Oggetto: SUN CO GREEN - VIA/PAUR - art. 27-bis del D. lgs 152/2006 e ss.mm.ii
Realizzazione ed esercizio di un impianto agrivoltaico in territorio di San Pancrazio Salentino (BR) della potenza 14.647,2 kWp.

In relazione alla procedura in oggetto sono pervenuti i seguenti pareri:

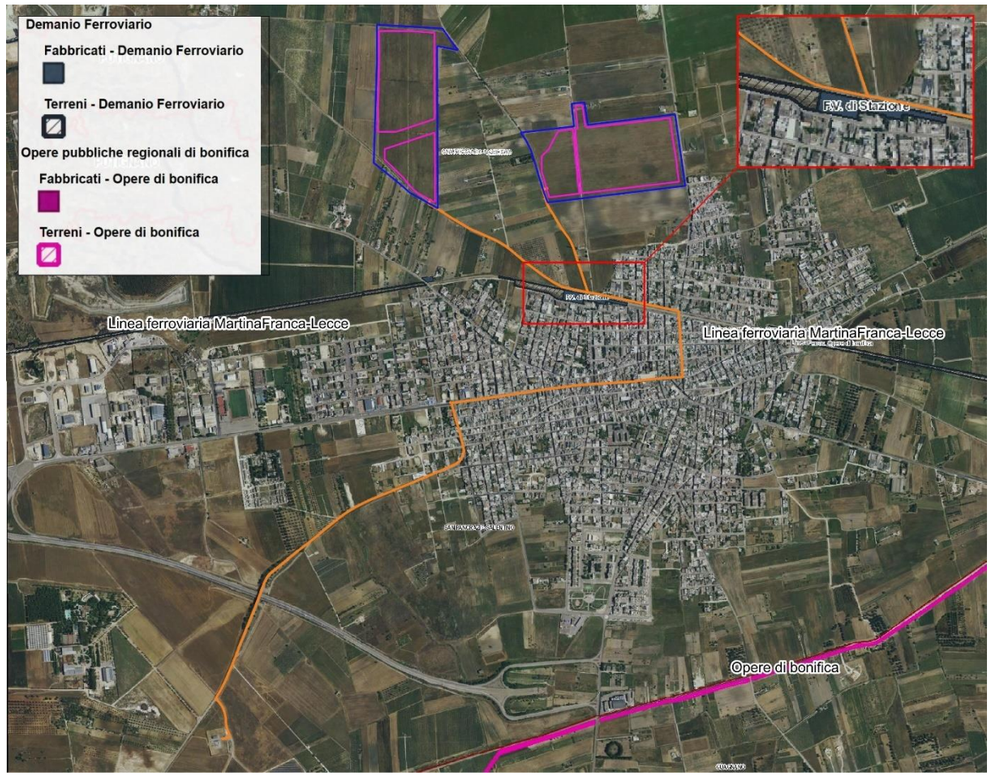
RICHIESTE ENTE	NOTA SINTETICA DI RISPOSTA PROPONENTE
1. In riferimento all'oggetto, si segnala che pervengono alla Sezione Demanio e Patrimonio ed a questo Servizio, da parte di Codeste Amministrazioni competenti, numerose istanze i cui progetti non interessano immobili di proprietà regionale, alla cui tutela dominicale e gestione questo ufficio è preposto. Al fine di agevolare i proponenti nell'individuazione dei beni di proprietà regionale, si comunica che all'indirizzo http://www.sit.puglia.it/ è possibile consultare il Catalogo Patrimoniale Regionale. Si comunica, dunque, di escludere la scrivente Sezione dal coinvolgimento nei procedimenti in oggetto, in quanto anche nel caso in cui il progetto interferisca con proprietà regionali, questa Sezione non è tenuta a rilasciare in tale procedimento alcun parere. Mentre il rilascio di eventuale concessione per l'uso dei beni ovvero il consenso per l'instaurazione di un diritto di attraversamento segue le modalità disciplinate dalla Legge Regionale n. 27/1995 e dal R. R. n. 23/2011 "Regolamento per l'uso dei beni immobili regionali". Solo in caso di interessamento di beni di proprietà regionale, il proponente potrà produrre specifica istanza, contenente l'esatta individuazione catastale del bene regionale, che dovrà essere inoltrata al seguente indirizzo pec: serviziodemaniopatrimonio.bari@pec.rupar.puglia.it	**NOTA 1.** In riferimento alla segnalazione formulata da Codesto Spettabile Ente, competente per la tutela dominicale e la gestione dei beni demaniali e patrimoniali, la scrivente società ha proceduto alla consultazione del “Catalogo Patrimoniale Regionale” per la verifica di possibili interferenze del progetto (ed opere annesse) con proprietà regionali. Dallo spoglio dei beni resi disponibili all'indirizzo http://www.sit.puglia.it/ è possibile asserire che nessun bene censito risulta interferito (Cfr. Immagine sottostante).
